Behoort bij beschikking	
d.d.	29-06-2016
nr.(s)	ZK16002016

■ Project	:	Appartementen Zuidwal te Steenbergen
■ Opdrachtgever	:	Aan de Stegge Roosendaal Vijfhuizenberg 46 Roosendaal
■ Onderdeel	:	1e verdiepingsvloer as A t/m E

constructeur	:	
getekend	:	
schaal	:	1:50/20
formaat	:	A1++
datum	:	12-10-2015
gewijzigd a	:	16-10-2015
gewijzigd b	:	07-01-2016
gewijzigd c	:	03-05-2016
gewijzigd d	:	24-05-2016
gewijzigd e	:	
werknummer	:	15-1017
bladnummer	:	CAM102A

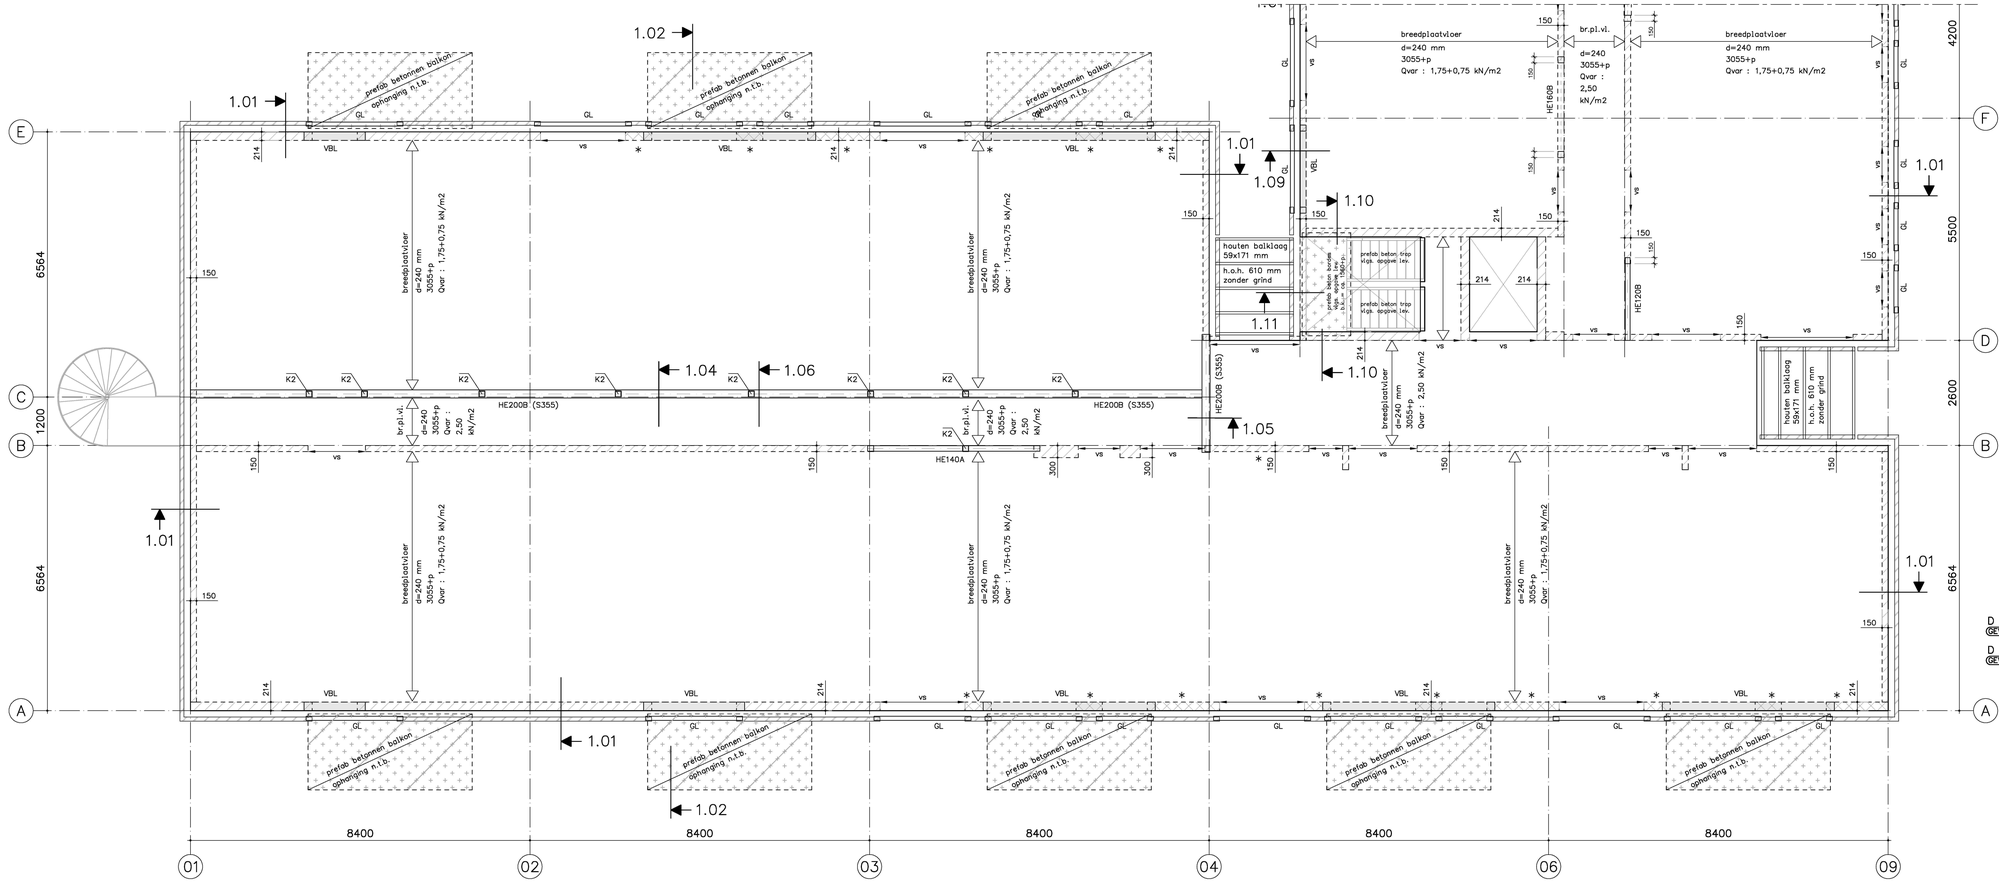
D GEWIJZIGD – brandeis : 90 min. (zonodig de staalconstructie brandwerend bekleden)

D GEWIJZIGD – kalkzandsteen uitvoeren in lijmblokken
